伊方3号の基準地震動は過小評価されている

2015年12月20日

大阪府立大学名誉教授

長沢 啓行

図 4: 2004 年北海道留萌支庁南部地震の震源モデルによる震源近傍の地震動解析結果 [2] (上: 応答加速度分布,  $\Delta$ : HKD020 地点,  $\star$ : 破壊開始点; 中: 断層最短距離 15km 以内の応答スペクトルの重ね書きで EW 方向, 白線: 平均, 白破線:  $\pm$  標準偏差; 下: NS 方向)

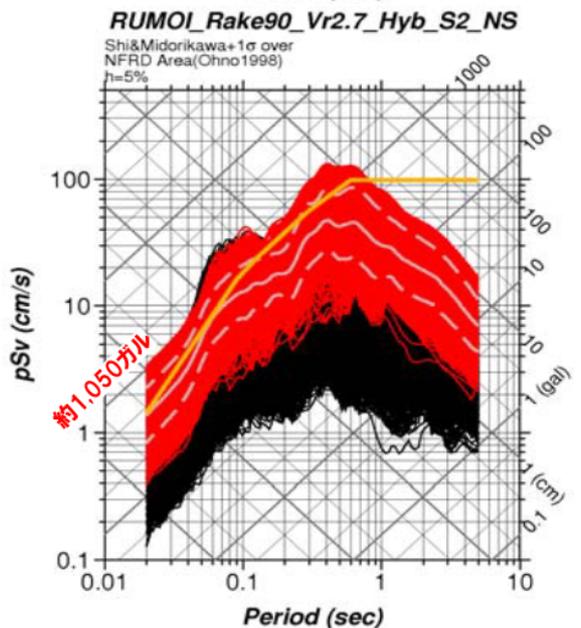
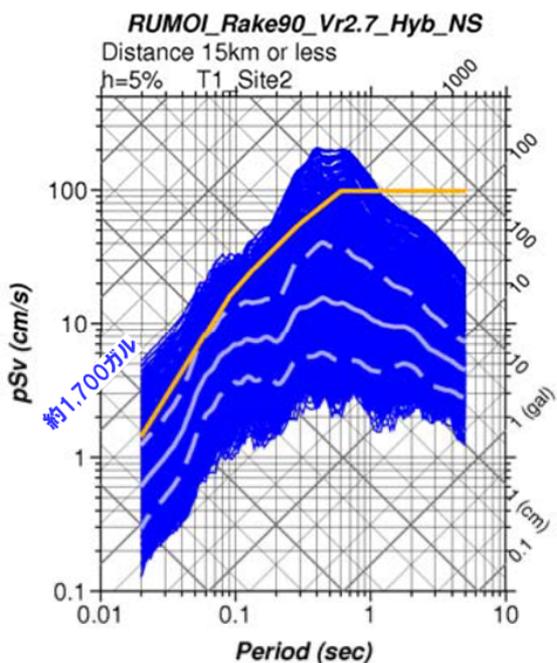
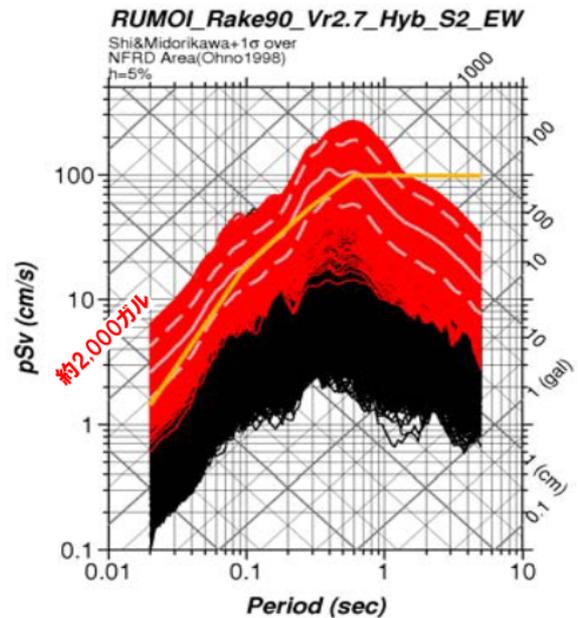
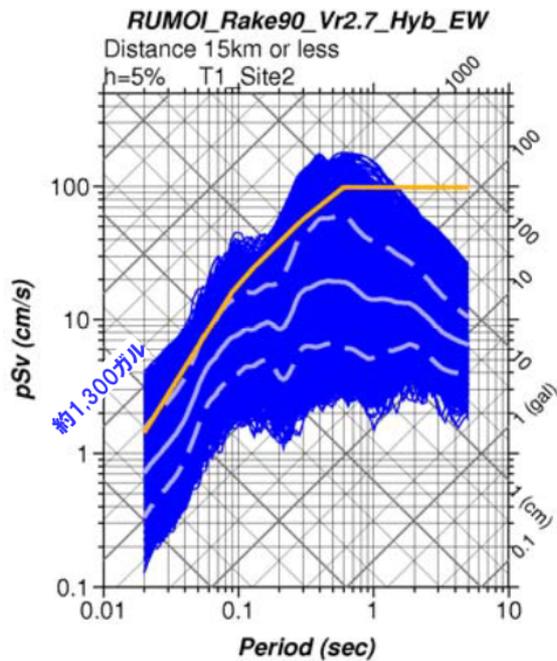
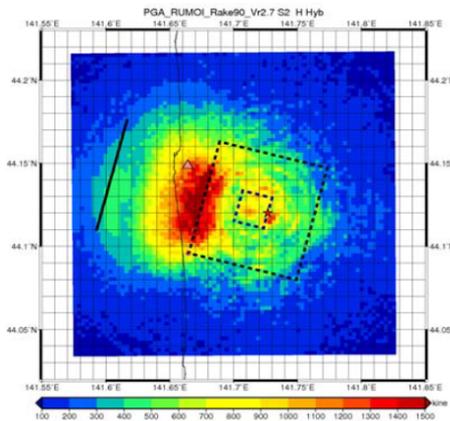
地域地盤環境研究所は北海道留萌支庁南部地震の再現モデルを構築し、これをそのまま用いて、断層最短距離 15km 以内の仮想地表観測点での地震動を解析した。これは地震計の設置不足を補う解析と言える。この地震では HKD020 地点 (図 4 の  $\Delta$ ) の地表地震計で 1,127 ガル (EW 方向), 536 ガル (NS 方向) の地震動が観測されているが、図 4 のように他の仮想観測点では約 1,300 ガル (EW), 約 1,700 ガル (NS) の地震動が解析されている。また、震源断層モデルをそのまま使って、破壊開始点やすべり角など破壊の不確かさを補う解析も行っている。その結果、アスペリティ下端中央から破壊が始まった場合には、図 5 のように約 2,000 ガル (EW), 約 1,050 ガル (NS) の地震動が起こるとの解析結果が出されている。これらは仮想地表観測点での地震動評価結果であるため、解放基盤表面

はざとり波に換算しなければならないが、単純に比例計算すれば、620 ガルの Ss-3-1 が 1.8 倍 (EW 方向の倍率) の 1,100 ガルになりうる。これは伊方 3 号のクリフエッジ 855 ガルを超えている。このような実際の地震観測記録に基づく再現解析は現実の地震動を再現できることから、地震計の設置数の限界をカバーするものとして積極的に取り入れるべきである。

図 10: 伊方 3 号の基準地震動 Ss-1 および Ss-3, クリフエッジ (黒点線) および JNES による 1340 ガルの地震動 (赤波線)[6, 27, 28, 7]

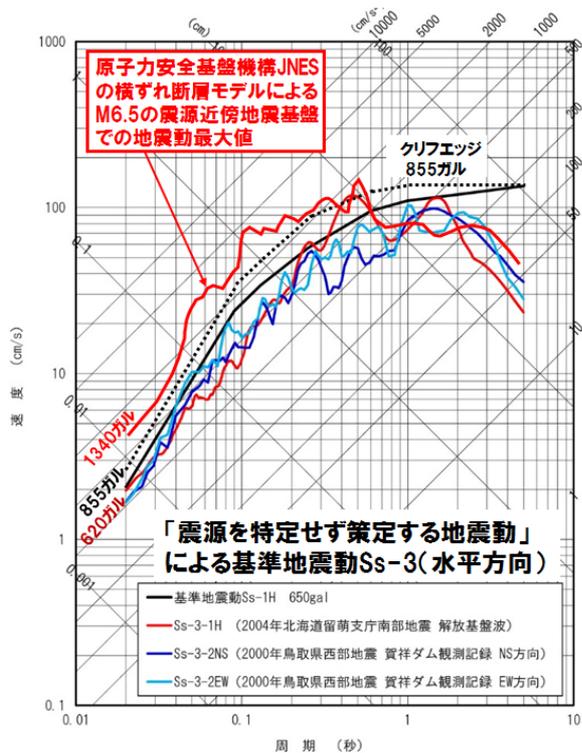
他方、原子力安全基盤機構 JNES は、国内の地震データに基づいて独自の断層モデルを構築し、伊方原発の解放基盤表面 (S 波速度  $V_s = 2600\text{m/s}$ ) と同等の堅い地震基盤表面 ( $V_s = 2600\text{m/s}$ , 図 6 参照) に観測点を置き、地震観測記録の不足を地震動解析で補っている。その結果、M6.5 の横ずれ断層による地震が起こると、図 7 のように震源近傍で 1,340 ガルの地震動が生じることを明らかにした [6]。図 8 の震源近傍での応答スペクトルを包絡する曲線が図 9 であり、図 10 の赤波線である。図 10 は、伊方 3 号の基準地震動 Ss-1, Ss-3-1, Ss-3-2 に加え、黒点線でクリフエッジを描いてい

した基準地震動は余りに過小すぎ、M6.5 の小さな地震でクリフエッジを超える大きな地震動が発生する」という重大な事実を述べ、警告しているのである。そうである以上、かつての「M6.5 の直下地震」の過小評価を繰り返さないためにも、これを「震源を特定せず策定する地震動」として基準地震動に加えるべきである。

図 11: 伊方 3 号における敷地前面海域断層群（中央構造線断層帯）の耐専スペクトルと基準地震動 Ss-1H(水平方向)[27]

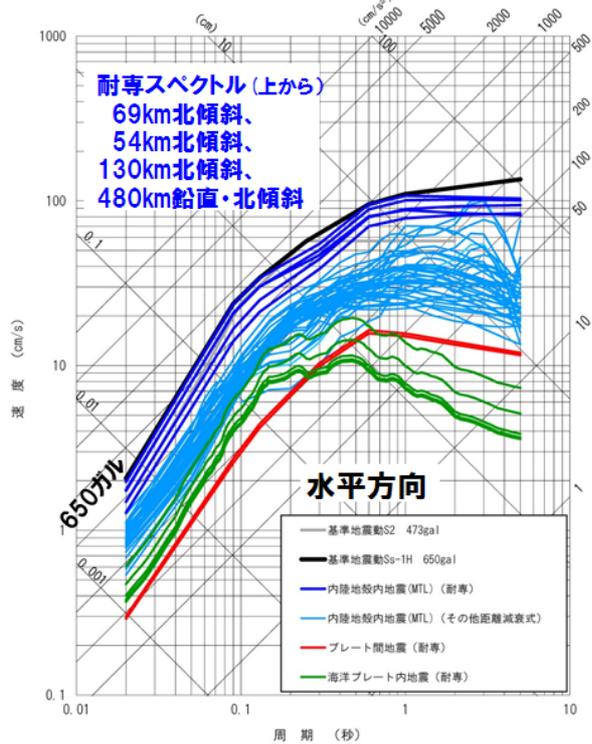
たとえば、伊方 3 号の場合、敷地前面海域断層群 (中央構造線断層帯) の 54km, 69km, 130km, 480km の各モデルに対する耐専スペクトルは図 11 および図 12 の紺色の曲線群で示される通りであり、69km 北傾斜モデルが基準地震動 Ss-1H(650 ガル) を規定していることがわかる。ここで、図 11 を一瞥するだけで、2 つの奇妙なことに気付くはずである。

第 1 に、耐専スペクトルは断層帯の長さが 54km から 69km へ長くなると大きくなっているが、それ以上に 130km, 480km と長くなるほど小さくなっ

ている。これは耐専スペクトルの最大の欠陥であり、改善を要する点である。耐専スペクトルは気

図 13: 伊方 3 号における敷地前面海域断層群（中央構造線断層帯）69km 鉛直の耐専スペクトルとクリフエッジ（黒点線）[27]

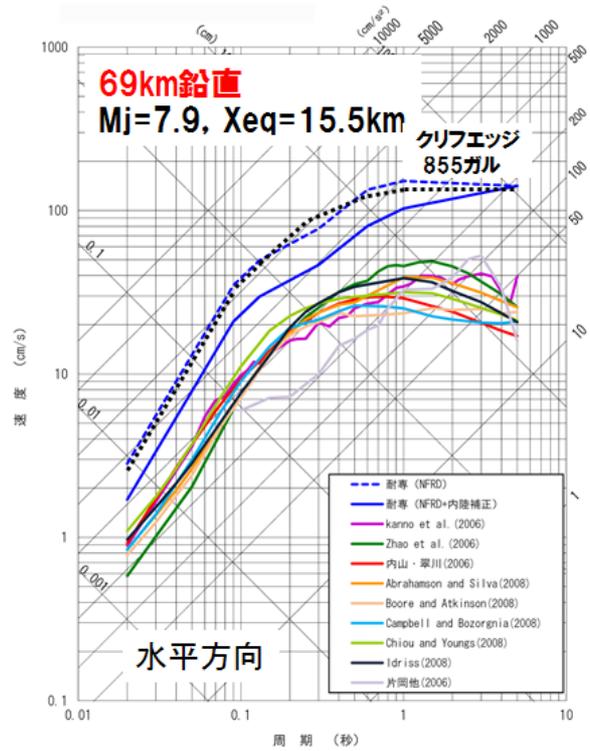
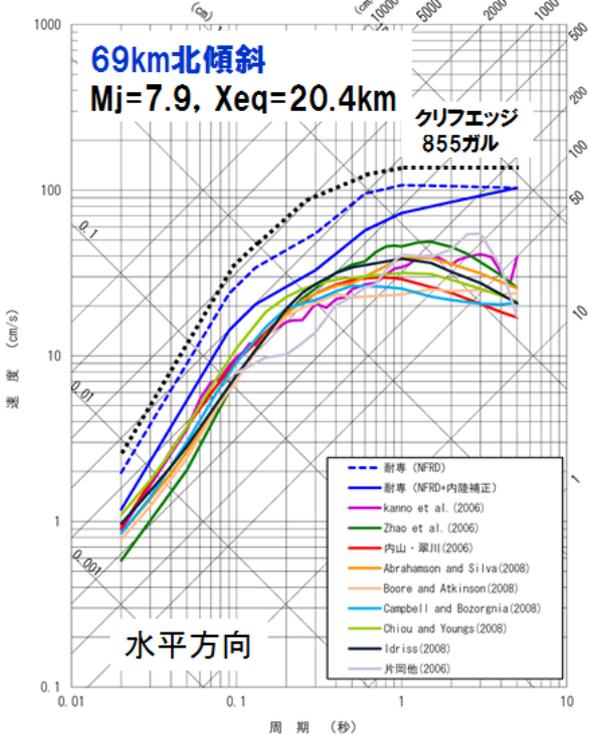
適用外にするのかについては何も説明されていない。ここで、興味深い事実がある。図13と図14に四国電力による69kmモデルの鉛直と北傾斜の耐専スペクトルを示す。これらの図から耐専スペクトルの最大加速度（周期が0.02秒の最大応答加速度）を読み取ると、それぞれ900ガル程度と650ガル弱になる。図16からも同様に読み取れる。これらの図に855ガルのクリフエッジを黒点線で書き込んだところ、鉛直では耐専スペクトルがクリフエッジをわずかに超え、北傾斜ではかなり下回ることがわかった。つまり、四国電力は69km鉛直だとクリフエッジを超えて再稼働できなくなるが、69km北傾斜だとクリフエッジをかなり下回るので「保守的に」適用しても良いと判断したのである。その結果、基準地震動Ss-1Hは図11のように、650ガルに留まった。これは極めて恣意的な判断だと言える。というのも、伊方3号の直前に再稼働が認められた高浜3・4号では、断層長さ63.4kmの「FO-A～FO-B～熊川断層」（M7.8,  $X_{eq} = 18.6\text{km}$ ）に対して耐専スペクトルが適用され、これが550ガルの旧Ss-1Hを超えたため、Ss-1Hが700ガルへ引上げられたが、伊方3号のSs-1H(650ガル)はこれより小さいからである。ちなみに、伊方3号では、54km鉛直モデル(M7.7,  $X_{eq} = 14.3\text{km}$ )の耐専スペクトルは750ガル程度になるが、これもクリフエッジに近いのか、適用外にされている。

図 16: 耐専スペクトルにおける等価震源距離と地震動の最大加速度 [17] (この図から、伊方 3 号における「敷地前面海域断層帯 (中央構造線断層帯) 69km」の「北傾斜 (M7.9,  $X_{eq} = 20.4\text{km}$ )」は 650 ガル弱、適用外とされた「鉛直 (M7.9,  $X_{eq} = 15.5\text{km}$ )」は 900 ガル程度になると読み取れる.)

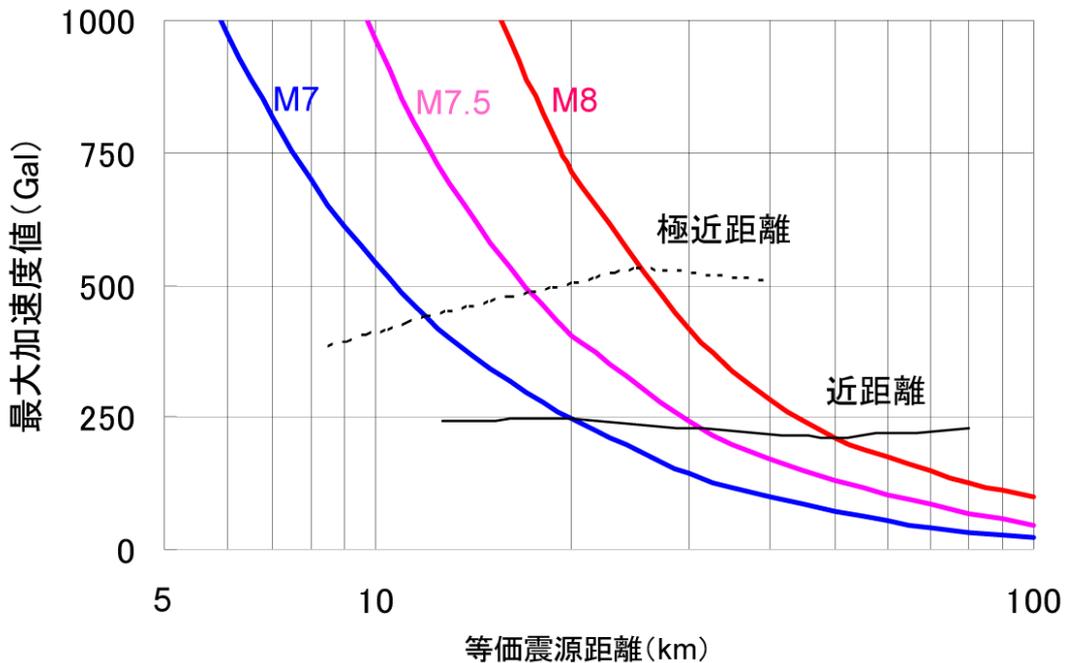
第2に、480kmでは鉛直・北傾斜の2モデルとも耐専スペクトルが適用されているのに、54km、69km、130kmについては北傾斜モデルだけで、鉛直モデルが示されていない。というのは、四国電力がこれらの鉛直モデルについては「耐専スペクトルの適用範囲外」だとしているからである。それを説明した図が図15である。480kmモデルでは、鉛直、北傾斜とも極近距離より遠方だが、54km、69km、130kmの各モデルは「極近距離」より近い（等価震源距離が小さい）。四国電力によれば、北傾斜も鉛直も「その他距離減衰式との乖離が大きく過大評価になる」としているが、北傾斜では「保守的に」適用し、鉛直では適用していない。「その他距離減衰式との乖離」がどの程度以上であれば

図 17: 2000 年鳥取県西部地震 M7.3 の賀祥ダム ( $X_{eq} = 6\text{km}$ ) での地震観測記録と耐専スペクトルの比較 [33]

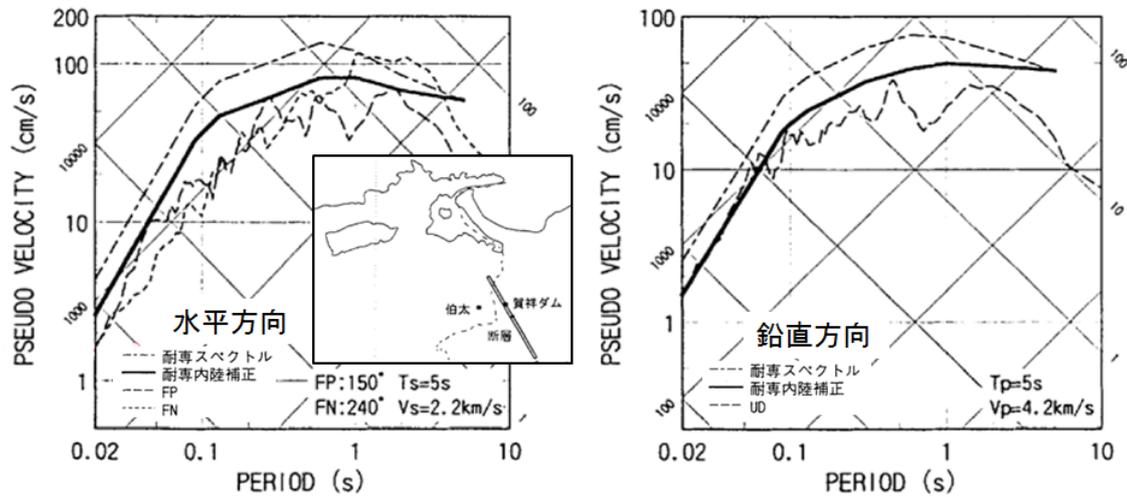
ダム(監査部)の観測記録」は, 図 15 に示すとおり, 等価震源距離が 6km と非常に小さく, 極近距離からの乖離が極めて大きいにもかかわらず, 原子力安全委員会の意見交換会では図 17 を検討して「耐専スペクトルはまあまあ使える」と判断さ

れている [33] (巻末注 2 参照). つまり, 耐専スペクトルの適用性は実際の地震観測記録との整合性でのみ判断すべきであり, 「極近距離からの乖離が大きい」とか, 「その他距離減衰式との乖離が大きく過大評価になる」というのは理由にならない.

2000 年鳥取県西部地震 (M7.3) において、震源断層のほぼ直上にある賀祥ダム ( $X_{eq} = 6\text{km}$ ) で地震観測記録が取れている。このダムは震源断層に接近しており、耐専スペクトルの等価震源距離  $X_{eq}$  が極近距離よりかなり小さく、電力会社の基準によれば「適用範囲外」になるところである。ところが、その地震観測記録は、図 17 のように、耐専スペクトル (内陸補正有) によく適合している。

図 24: 伊方 3 号の基準地震動 Ss, クリフエッジ (黒点線), JNES による 1340 ガルの地震動 (赤波線), 敷地前面海域断層群 69km 鉛直の耐専スペクトルとその 2 倍の応答スペクトル (青波線)[6, 27, 28, 7]

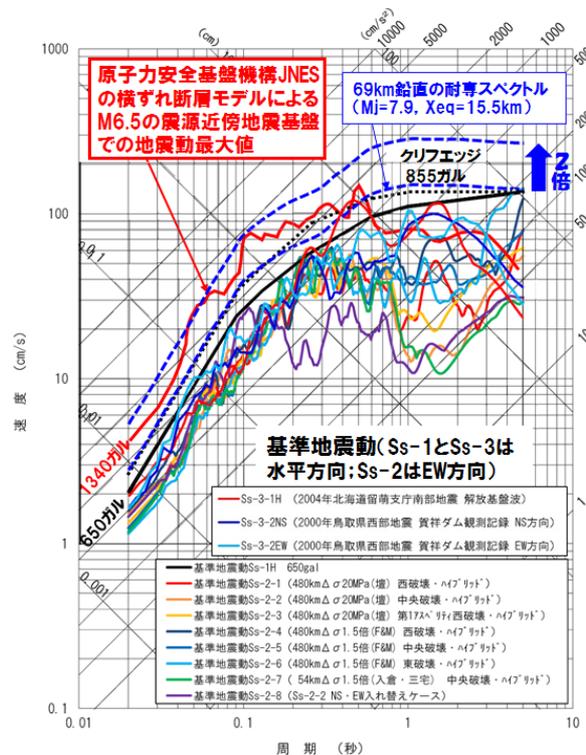
伊方 3 号では、このような内陸地殻内地震に関する敷地内地震観測記録が存在しないため、地域性を抽出することも偶然変動の大きさを評価することもできない。川内原発と同様の地域性があるとなれば、全国平均より大きな地震動が原発を襲うと言えるし、耐専スペクトルを少なくとも 2 倍にして川内原発で見られる 2 倍の偶然変動を考慮した保守的な評価を行うべきだということになる。そうすると、図 24 のように、69km 鉛直モデルの耐専スペクトルを 900 ガル程度から 1,800 ガル程度へ引上げる必要があり、クリフエッジは大幅に超えられてしまう。たとえ、69km 鉛直モデルに耐専スペクトルを適用しない場合でも、69km 北傾斜モデルの耐専スペクトルについても、650 ガル

弱から 1,300 ガル弱へ引上げる必要があります, これによっても伊方 3 号のクリフエッジは超えられてしまうのである。

図 26: 伊方 3 号における敷地前面海域断層群（中央構造線断層帯）の断層モデルによる地震動評価結果 (EW 方向：全ケース重ね書き) と 69km 鉛直耐専スペクトルの比較

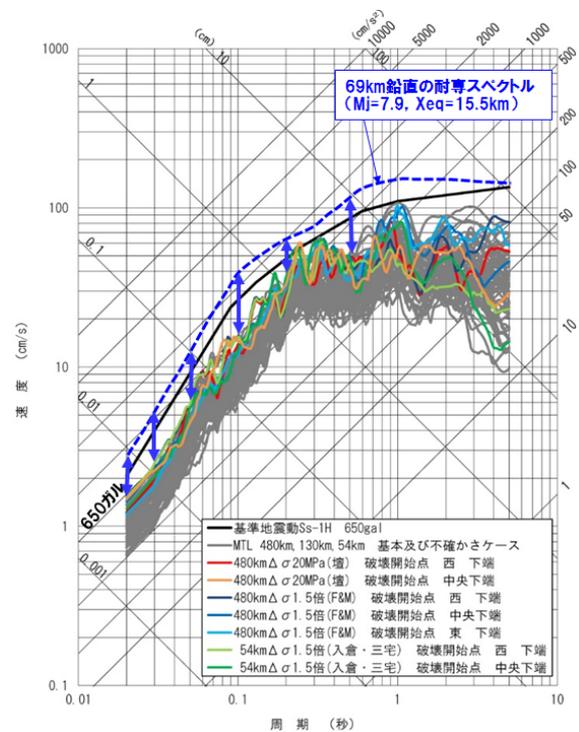
これらの全断層モデルによる地震動評価結果のすべてを重ね書きしたものが図 26 である。驚くべきことに、その結果は、69km 鉛直の耐専スペクトルと比べて 1/2 程度にすぎない。この断層モデル

には、応力降下量など震源特性を 1.5 倍にした結果も含まれており、条件としては同等である。なのに、なぜ、このようになるのか。

図 27: 壇ら (2011)[4] および Fujii-Matsu'ura (2000)[5] と他の  $S - M_o$  関係式との関係 (赤丸の Data は Fujii-Matsu'ura(2000) の用いた地震データで、右上のカナダ 3 地震と米 2 地震以外はすべて武村 (1998) の用いた国内地震データに含まれる。壇ら (2011) もこれらの国内データを用いている。入倉ら (2001) は国内データを一部含むが大半が北米中心のデータである。壇らの関係式を使って武村式ではなく入倉式に回帰させると、「Dan(1.7MPa)」の細線のようにになってしまう。)

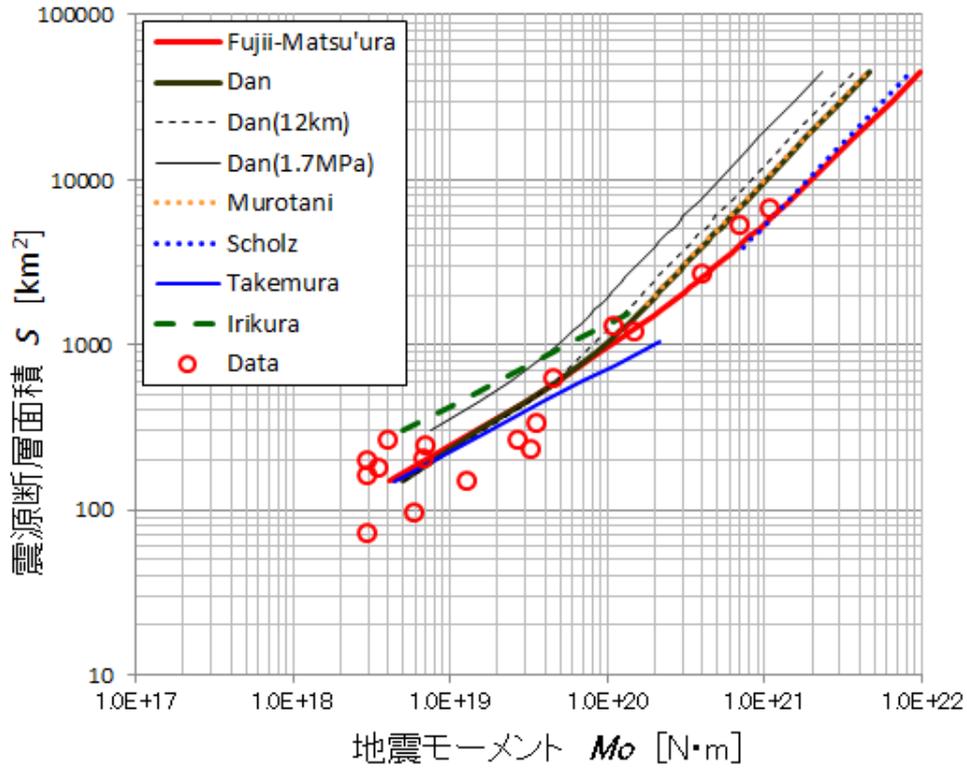
図 27 にこれら 6 つの式の関係を描いた。図中に赤丸で示した地震データは Fujii-Matsu'ura(2000) の用いたデータだが、 $10^{20}\text{N}\cdot\text{m}$  以下の 13 地震のうち 12 が国内地震であり、そのうち 6 地震が壇ら (2011) によって回帰用に用いられている。これより、壇ら (2011) の式も Fujii-Matsu'ura(2000) の式も武村 (1998) の式には接するが、入倉・三宅 (2001) の式には接しておらず、この式とはかなりずれていることがわかる。その理由は、いずれの式でも、元になった「 $M_0 \leq 1.5 \times 10^{20}\text{N}\cdot\text{m}$  の地震データ」のほとんどが日本国内のデータであり、それを回帰した式が武村式だからである。北米中心の地震データに合わせた入倉・三宅 (2001) の式はこの図で明らかかなように国内データには適合していない。その結果、入倉・三宅 (2001) の式で求めた 54km モデルの地震規模 (地震モーメント  $M_0$ ) は表 2 のように壇ら (2011) の半分以下であり、Fujii-Matsu'ura(2000) の 1/2 ないし 1/5 に小さくなる。入倉・三宅 (2001)

国内地震に壇ら(2011)の手法を用いるのであれば、この断層幅の違いを考慮しなければならない。濃尾地震を含めた国内9地震の平均断層幅が12.0kmであることから、式(6)で  $W_{\max} = 12\text{km}$  と設定すると、図27の破線のようになり、壇らの回帰線(黒い太実線)から外れる。 $W_{\max} = 12\text{km}$  と設定して、この回帰線に合わせるには応力降下量を  $\Delta\sigma = 4.3\text{MPa}$  に引き上げねばならない<sup>2</sup>。つまり、断層幅の狭い国内地震に壇ら(2011)の手法を適用するのであれば、 $\Delta\sigma = 4.3\text{MPa}$  としなければ、過小評価になるのである。

図 28: 四国電力による設定したパラメータの検証 [27] (赤丸破線で囲われた 6 点 (地震観測データではなく壇らの式を誤用して得た計算値) は本来、壇らの回帰線 (図 27 の黒太線) 上に来なければならないが、かなりずれている。この図の断層幅 13km の回帰線そのものが図 27 の「断層幅 12km の回帰線 (黒破線)」と同様に壇らの回帰線 (図 27 の黒太線) から左へずれている)

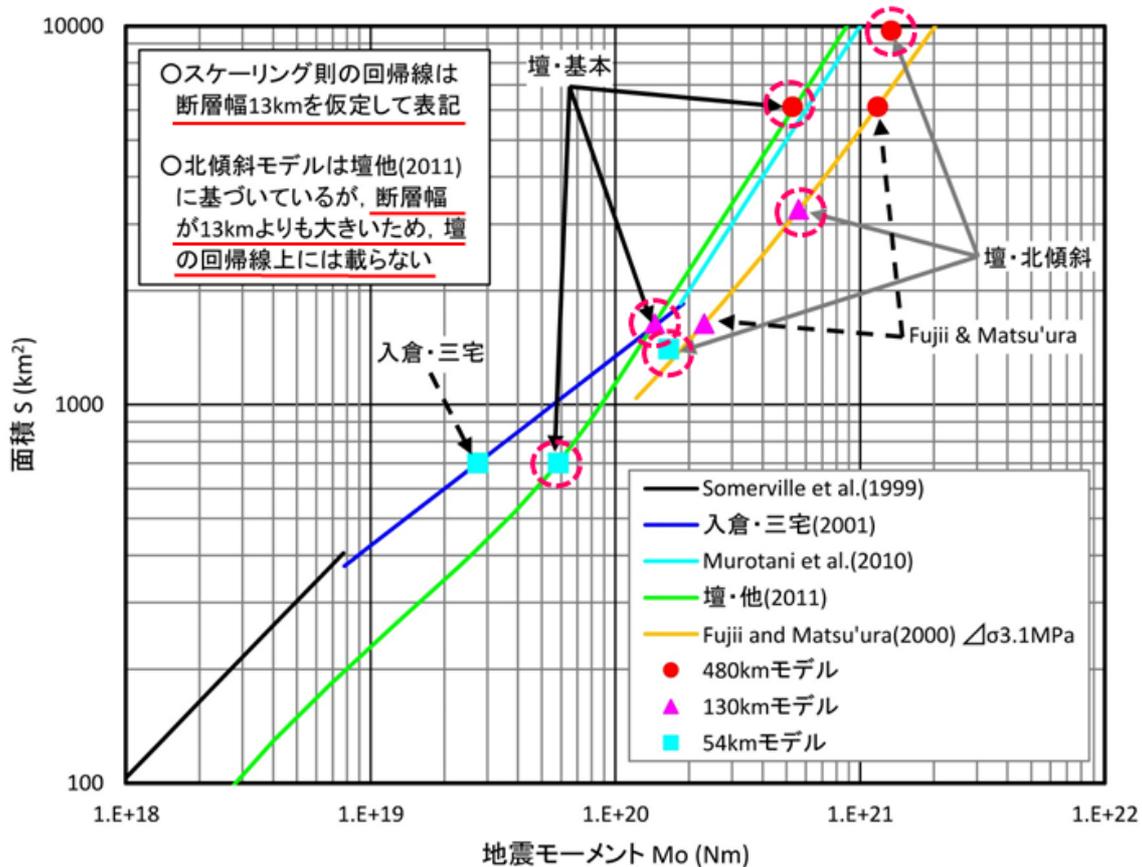
他方、四国電力はパラメータの検証と題して図28を審査会合で提示しており、 $W_{\max} = 13\text{km}$  とした回帰線を緑色で記している。四国電力は、これが壇ら(2011)の回帰線だと主張しているが、大変な誤りであり、正しくは図27の黒い太実線のようになる。四国電力の示した回帰線は図27の破線で示した  $W_{\max} = 12\text{km}$  の回帰線に近い。これは明らかに壇ら(2011)の回帰線から外れている。四国電力は、断層幅  $W_{\max} = 20.2\text{km}$  の北傾斜モデルについても図28の中に記し、「断層幅が13kmよりも大きいため、壇の回帰線上には載らない」としている。断層幅13kmの回帰線そのものが壇らの断層幅15kmの回帰線に載ってはいないのだが、これほど断層幅が違えば、単純に断層幅に合わせて応力降下量を小さくして壇らの回帰線に載せるのが妥当かどうかは問われる。すなわち、壇ら(2011)の関係式そのものを見直すために動学的断層破壊シミュレーションをやり直すべきであろう。ところが、原子力規制委員会は、四国電力

からこの図を示されても、「おかしい」と誰ひとり気付かなかった。四国電力が図の中に記した点を「単なる計算値」ではなく「客観的な地震データ」だと勘違いしたのではないかと思われる。これでは、「瑕疵のない厳格な審査だ」とは到底言えない。
